Referencia: Expediente No. NC2017/0003937
Asunto: Solicitud de patente para: **DEPURACIÓN DEL BUS SERIE UNIVERSAL (USB) INTEGRADA (EUD) PARA LA DEPURACIÓN MULTI-INTERFAZ EN LOS SISTEMAS ELECTRÓNICOS**
Solicitante: QUALCOMM INCORPORATED
Fecha de Solicitud: 21 de abril de 2017

RESPUESTA A PRIMER EXAMEN DE PATENTABILIDAD

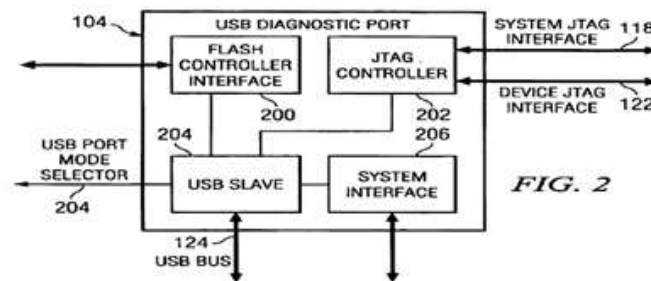
De acuerdo con la Fig. 2 de D1, reproducida a continuación “el puerto de diagnóstico de USB 104 puede hacer interfaz con el bus USB 124 (a través del conector de diagnóstico de USB 112), el master de USB 114, un controlador integrado 110, u dispositivo de JTAG 106, y/o un controlador de flash 102”. D1, col. 3, l. 20-24. El puerto de diagnóstico de USB 104 se muestra acoplado a una interfaz del sistema JTAG 118 y una interfaz de dispositivo JTAG 122. D1, col. 3 l. 34-36. “Un controlador de JTAG es una interfaz estándar a un JTAG”. D1, col. 4, l. 19-20. “El controlador de JTAG 202 permite probar el sistema digital 100 sin interferir con la operación normal del sistema digital 100”. D1, col. 4, l. 31-33.

Al respecto, D1 solo describe una única función de depuración en JTAG. Como tal, el solicitante sostiene que D1 no describe el “periférico de depuración de múltiples protocolos [que] se acopla comunicativamente a al menos una función de depuración entre una pluralidad de funciones de depuración configuradas para soportar una pluralidad de protocolos de depuración en el sistema electrónico para recibir la información de depuración en base a un protocolo de depuración soportado entre la pluralidad de protocolos de depuración de al menos una función de depuración” que ahora se reivindica en la Reivindicación 1 modificada. Por lo tanto, el solicitante sostiene que la nueva Reivindicación 1 modificada es novedosa frente a D1.
